Gamma H&C	Modello OPERA - CONCERTO	N° I.T. 01_2022
Matricola N/D	Oggetto VARIAZIONE SCHEDA ATTUAZIONI

Motivo della modifica

Scheda attuazioni Opera Plus

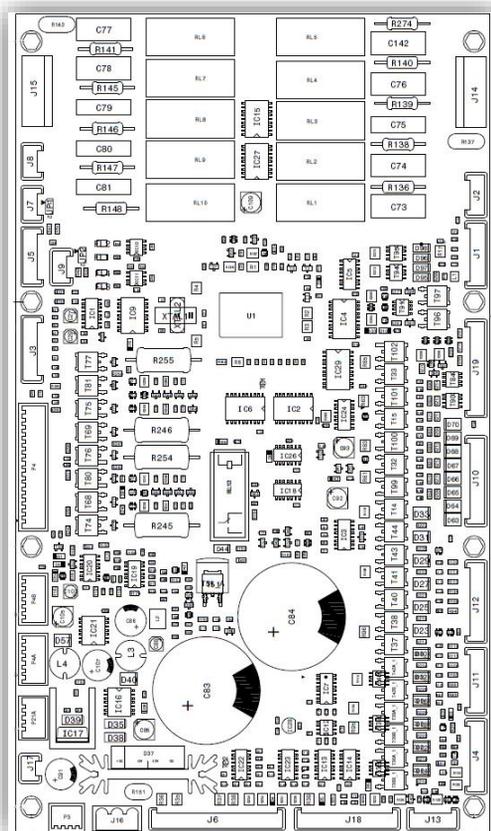
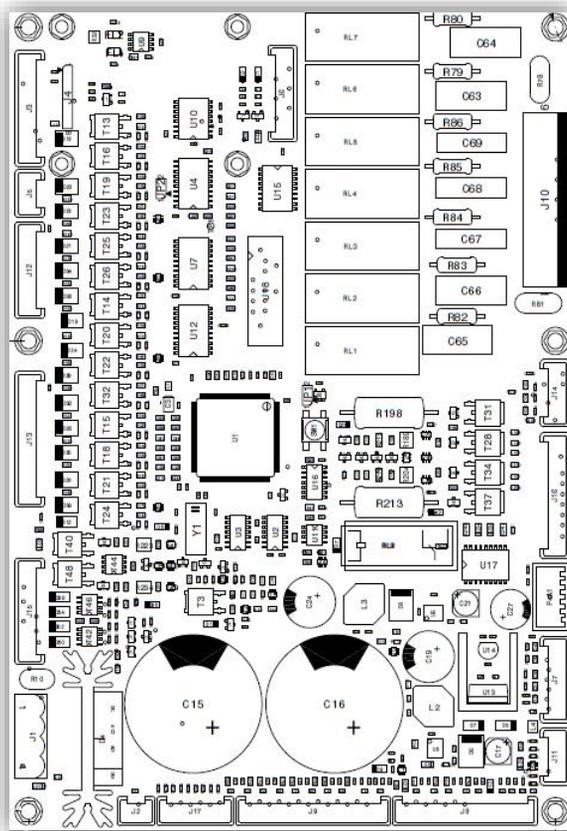
Si informa che a fronte di criticità di approvvigionamento del microprocessore presente sulla **scheda attuazioni Opera / Concerto** (codice a ricambio: **255310** - ancora disponibile).

Si procede con la sua sostituzione mediante la **scheda attuazioni Opera Plus** (cod. ric.: **254053**)

- ☐ Il **cablaggio generale** è stato modificato per recepire la sostituzione della scheda attuazioni ed il codice a ricambio è invariato: **260165**

- ☐ **Nota bene:** con l'introduzione della nuova scheda **254053**, sui codici riportati di seguito (pag. 2/2) si è reso necessario lo sviluppo di software specifici **Opera Rev. 3.2 UE**, **Concerto Rev 2.7 UE**, **Opera / Concerto Touch 1.12.10**. Di quest'ultimo utilizzare i **Folder UE**.
